Tulid mõned küsimused ühe pakkuja poolt. Täiendan hanget.

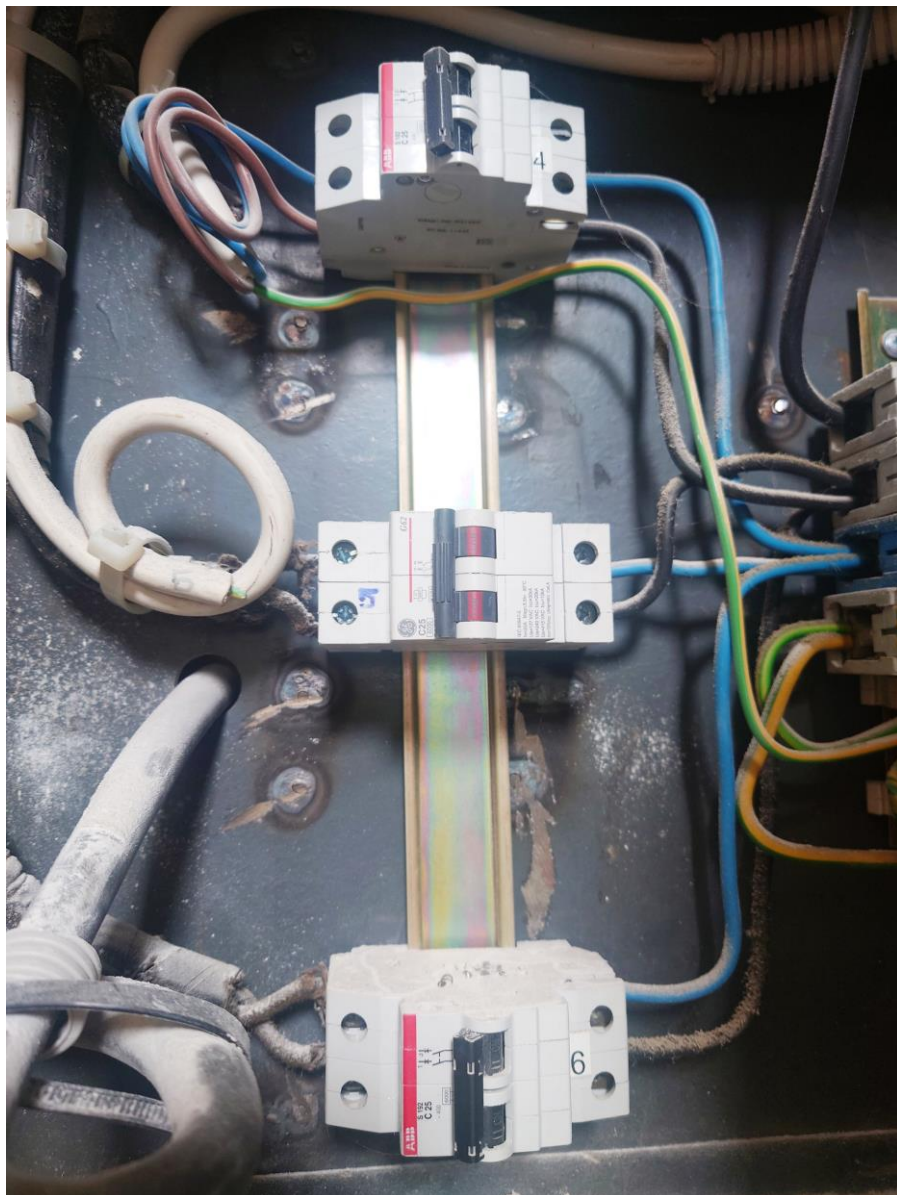
2. korruste kilbid kõik nagu fotoö. Neutraalid tuleb kaitsmete alt välja võtta, otse ühendada ja isoleerida. Tundus lihtne töö ka mulle aga kahjuks pole mul elektriiku kvalifikatsiooni.
